تقرير

مراجعة إنشائية لتصاميم  
مبنى سكني

المالك	امل محمد علي باصره
نظام البناء	عمارة سكنية
عدد الأدوار	مواقف + ٤ طوابق متكررة + ملحق علوي
رقم القطعة	٥١
رقم المخطط	٤١٦/ج/س
الحي	بريمان
المدينة	جدة

صورة (١)

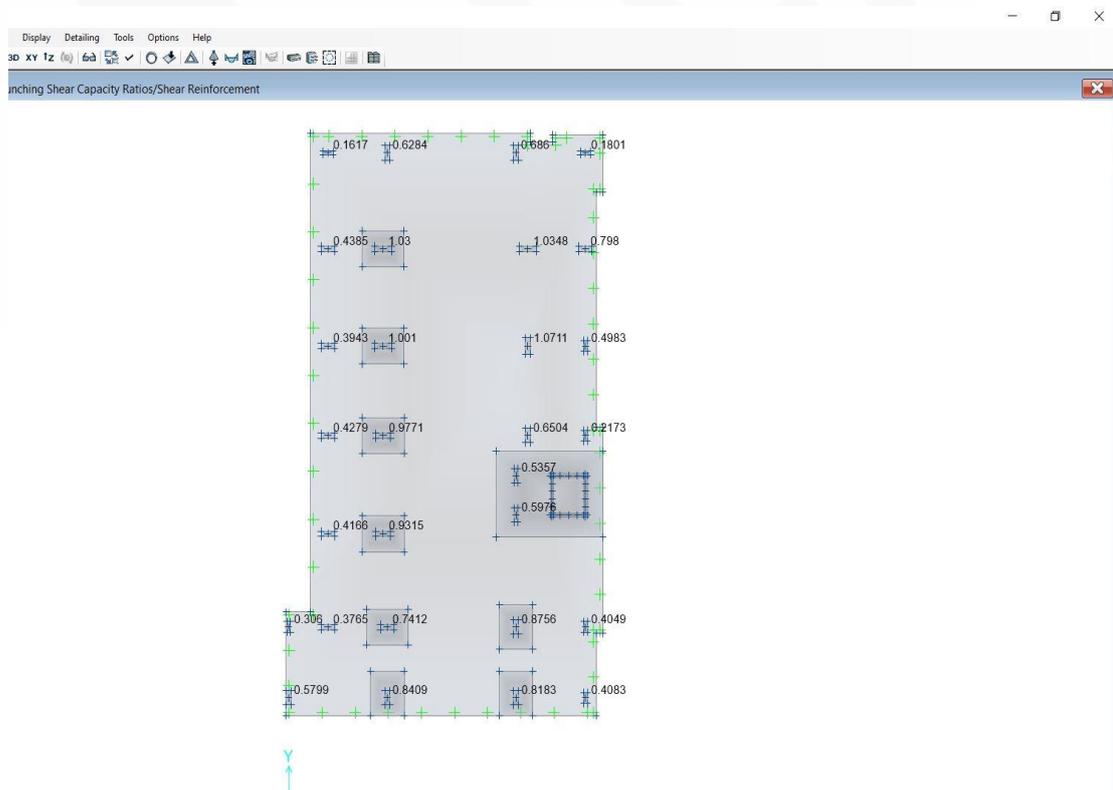
تم إعادة نمذجة المبنى باستخدام برنامج الايتاب وتم سحب النموذج الى برنامج السيف والتحقق من الاساسات وكانت النتائج كالتالي :  
١- تحقيق الاساسات للإجهادات من حيث قدرة تحمل التربة المصعدة وهي في حدود الأمان كما في الصورة (١)

صورة (٢)

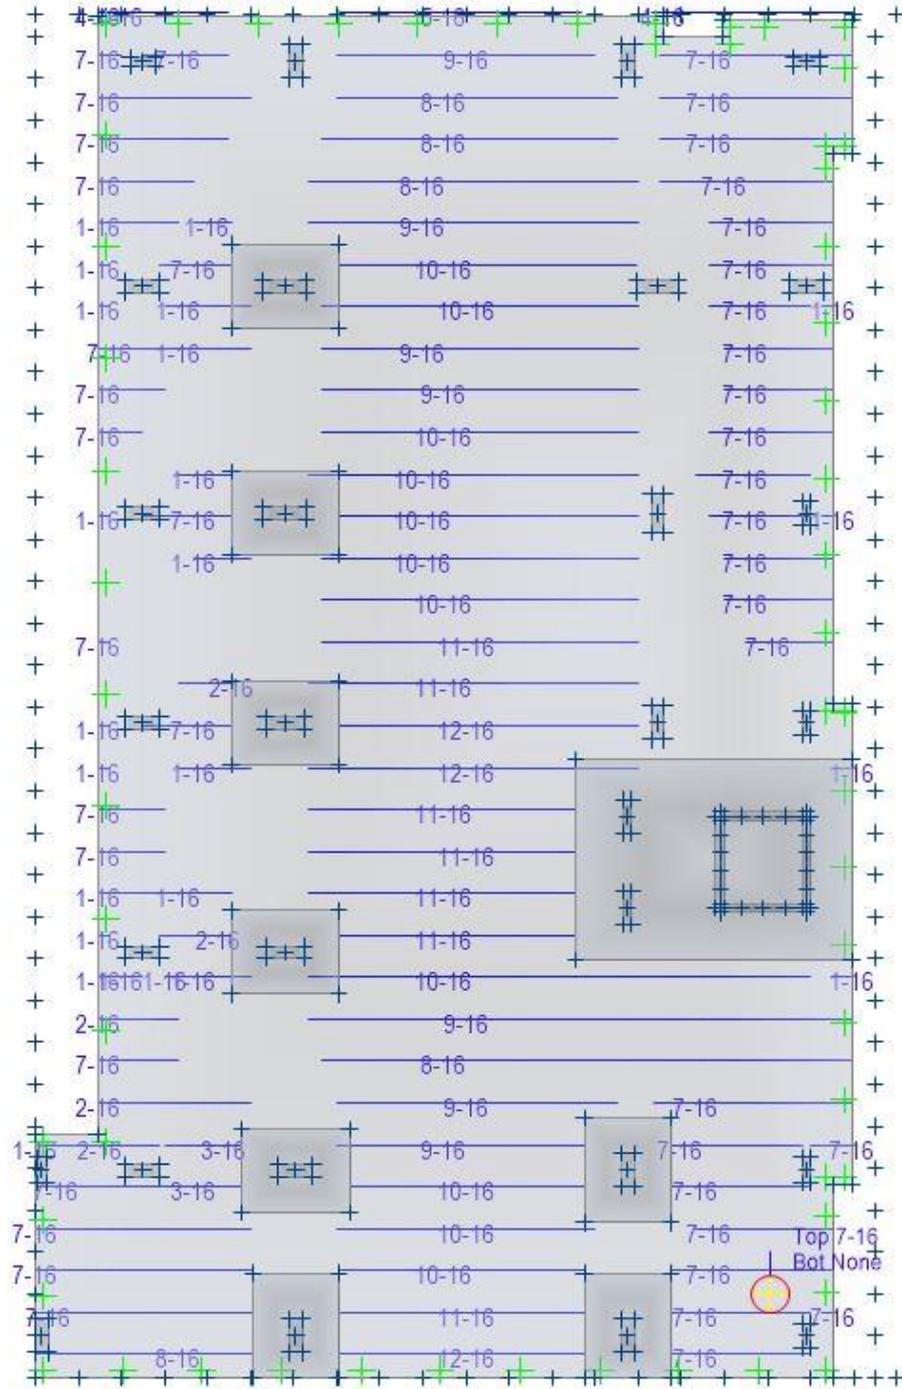
٢- تحقيق سماكة اللبشة لقص الاختراق حيث يوجد بعض الاعمدة نسبتها في الحدود المرحجة حدود الواحد ولكن لا اشكال في ذلك كما في الصورة (٢)

صورة (٣)

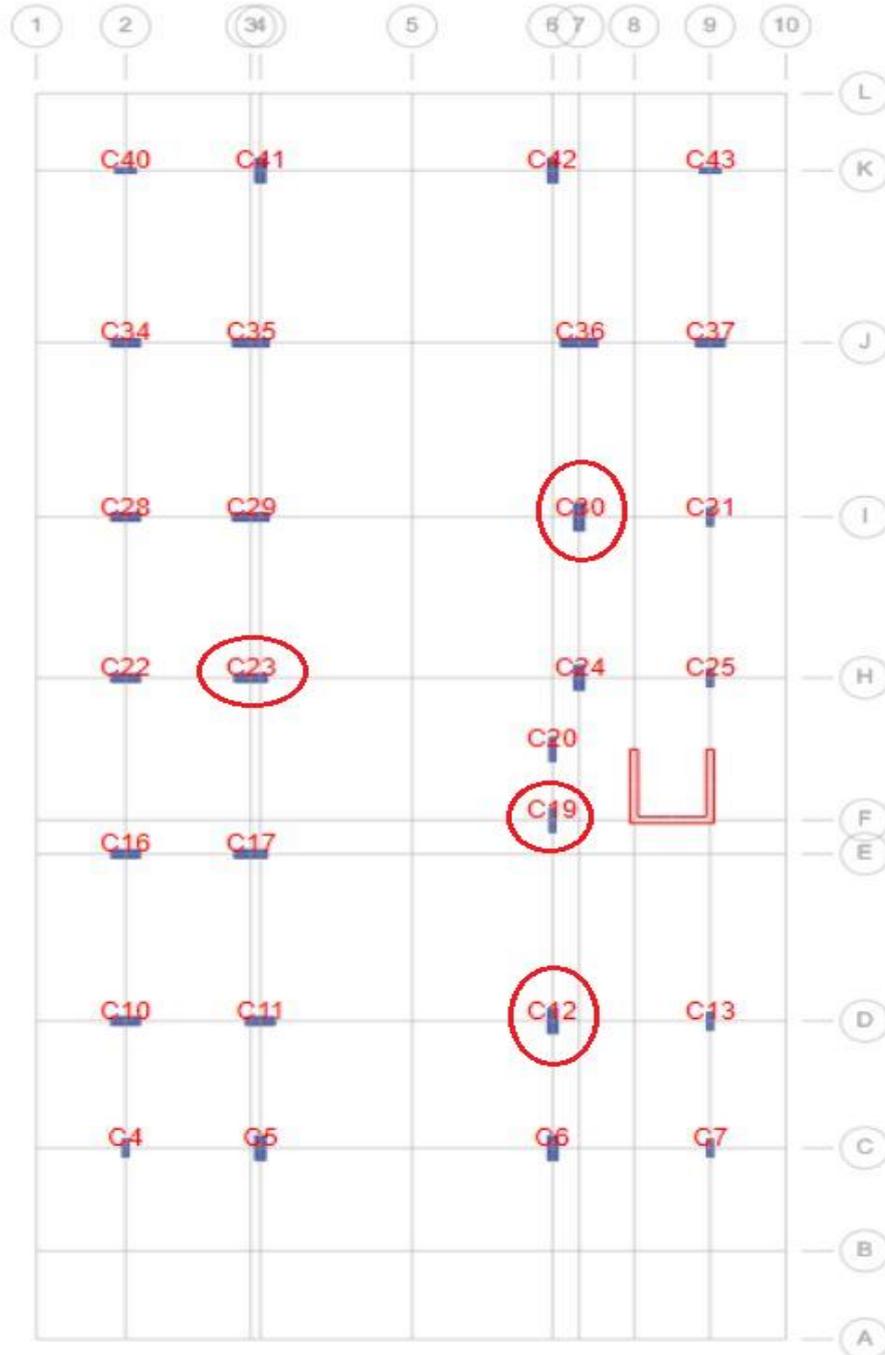
٣- عدم تحقيق التسليح الانشائي العلوي في اتجاه محور X حسب المخططات الانشائية الاصل حيث نتج انه يحتاج في الطبقة العلوية في اتجاه X الى تسليح اكثر من المستخدم كما هو موضح في الصورة (٣) وفي هذا الحالة افضل الحلول يتم استخدام مواد خفية في القواطع والجدران والتشطيبات بحيث يقل الاحمال على الاساسات وتكون في حالة الامان

صورة (٦)

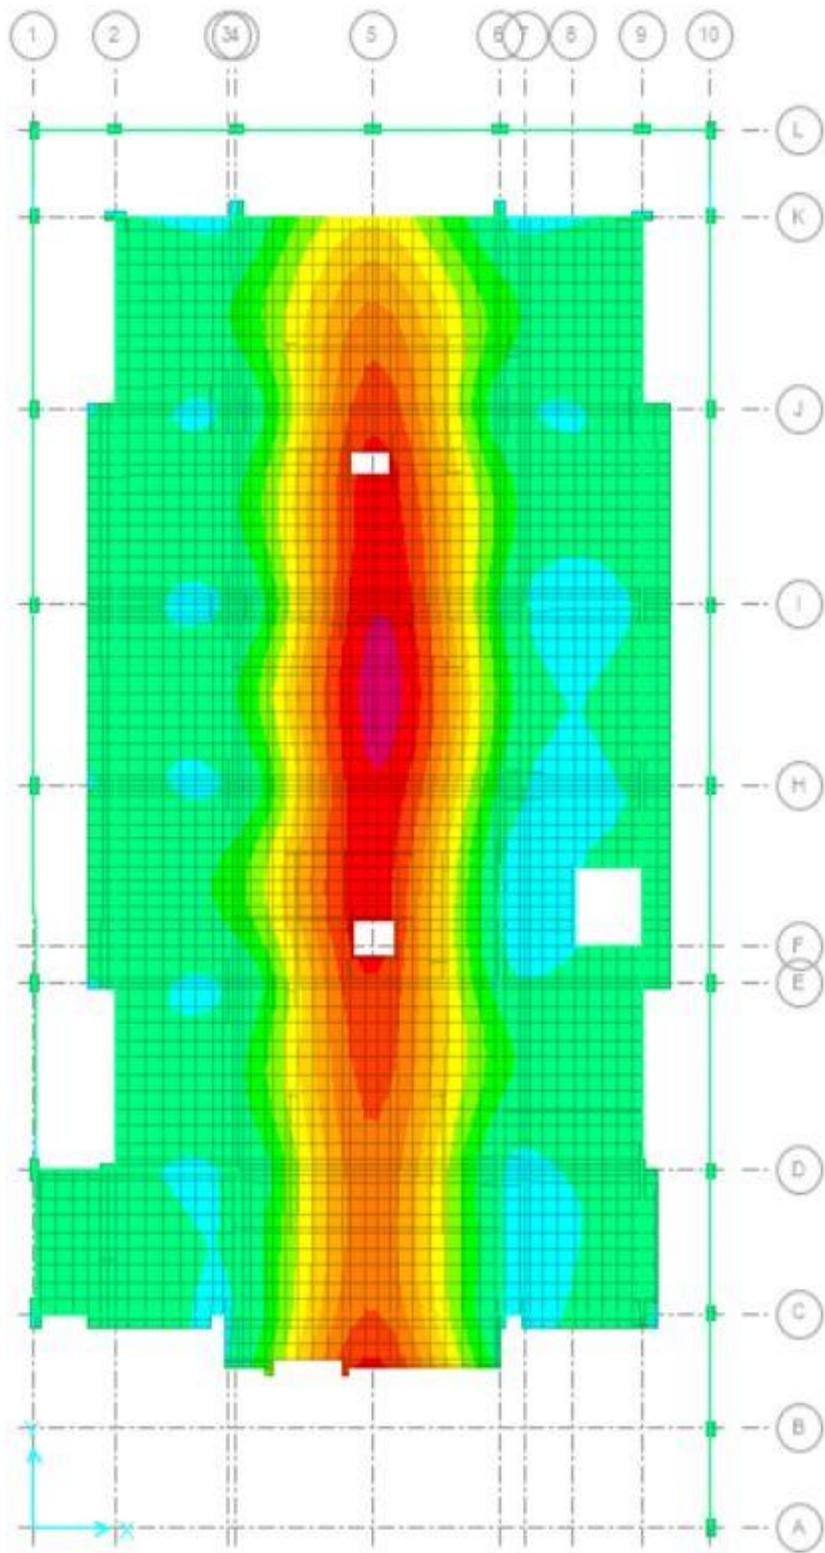
لاحظ ان الترخيم في البلاطة غير محقق بنسبة كبيرة جدا مما يؤدي هذا الترخيم والانحناء الى شروخ وتصدعات في الجدران العلوية والسفلية للبلاطات والذي قد يزيد مع زيادة التحميل ومرور الزمن فهناك حلول يمكن استخدامها لحل المشكلة منها

والصورة (٦) توضح شكل الترخيم طويل الأمد في البلاطة

- اذا القواطع الداخلية والتشطيبات في المبنى لم تنفذ بعد يجب مراجعتها بحيث يتم تغييرها الى سماكات قليلة ومواد خفيفة الوزن بحيث يقل الاحمال على البلاطة فيقل الترخيم
- عمل تدعيم للبلاطة بأعمدة مائلة وأعمدة داخلية اذا امكن لذلك
- او عمل تدعيم بجسور معدنية كونها ذات مقاطع صغيرة وغير مشوه للجمال المعماري

صورة (٧)

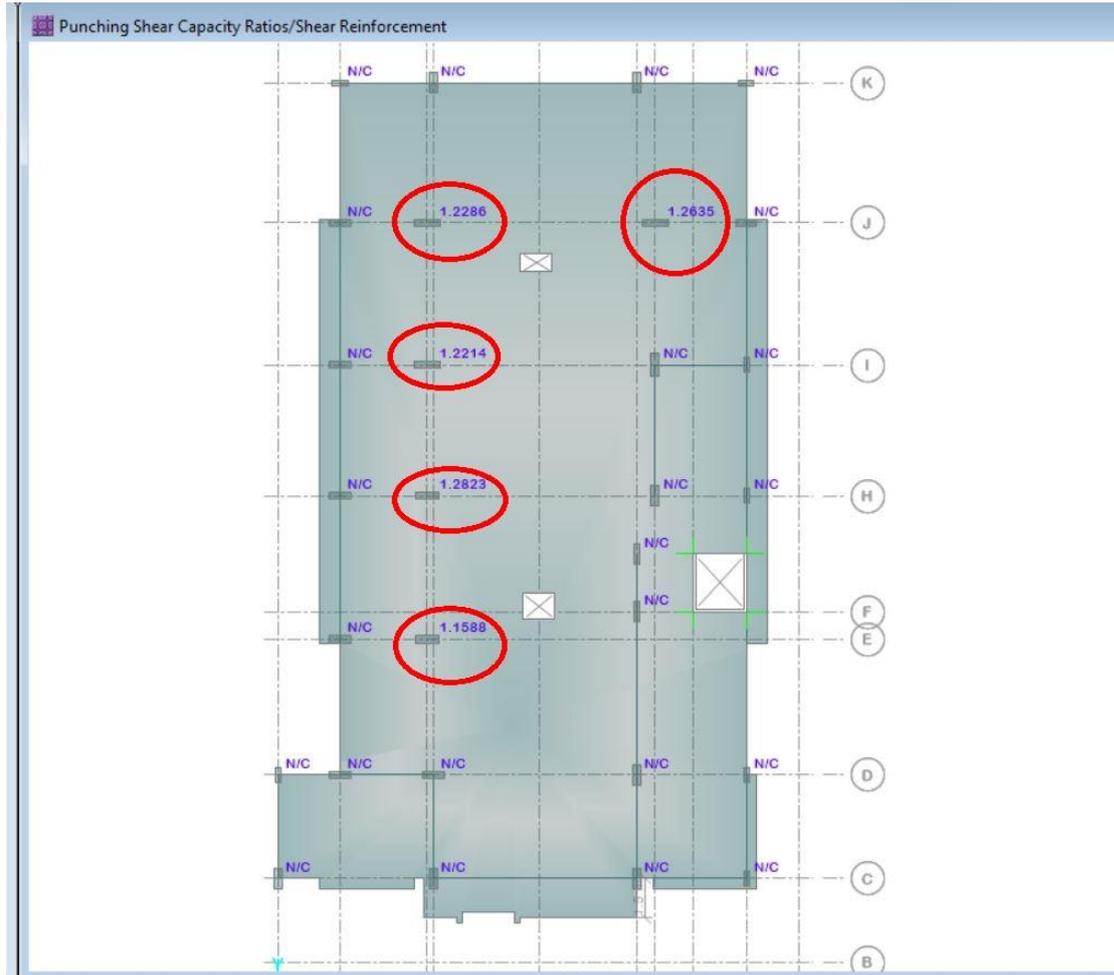
من خلال الصورة (٧) نلاحظ ان البلاطة أيضا غير محقق لقص الاختراق مما يحتاج الى التدعيم بسقوط عند الاعمدة المعلم عليها في الصورة
